**CCR-VIA -- COMITATO DI COORDINAMENTO REGIONALE PER LA VALUTAZIONE D'IMPATTO AMBIENTALE**

**Giudizio n° 3169 del 27/02/2020**

**Oggetto** Cava di calcare navelli

**Tipo procedimento** VERIFICA DI ASSOGGETTABILITA' AMBIENTALE ai sensi dell'art. 20 del D.Lgs. N° 152/2006 e ss.mm.ii. ~~con annessa VALUTAZIONE DI INCIDENZA ai sensi del D.P.R. 357/97 e s.m.i.~~

Figura 8 – posizionamento dei recettori

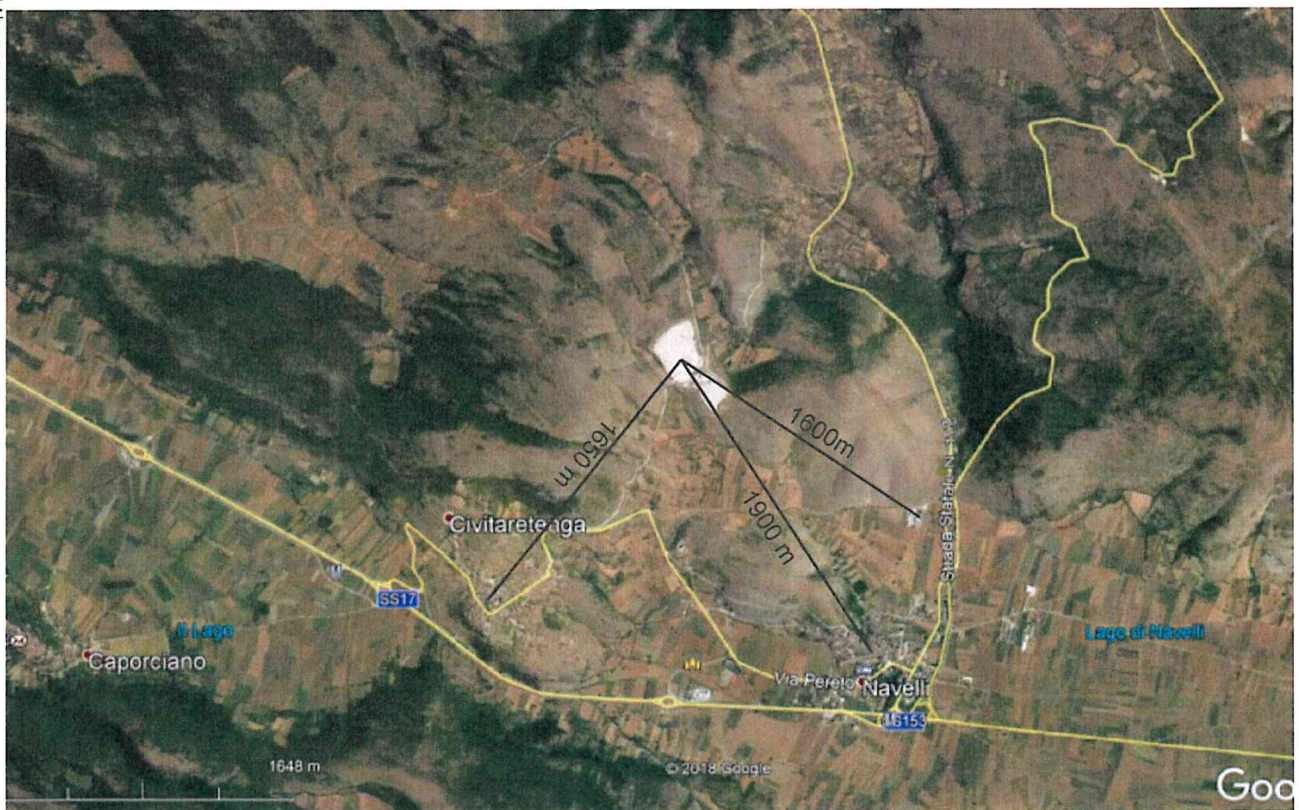
Come corpo ricettore viene individuato esclusivamente l'ambiente circostante in quanto il tecnico dichiara che "non ci sono edifici civili nelle vicinanze la struttura più vicina dista circa 12 km", sebbene da figura 8 si evinca che sono presenti recettori a 1600, 1650 e 1900 m.
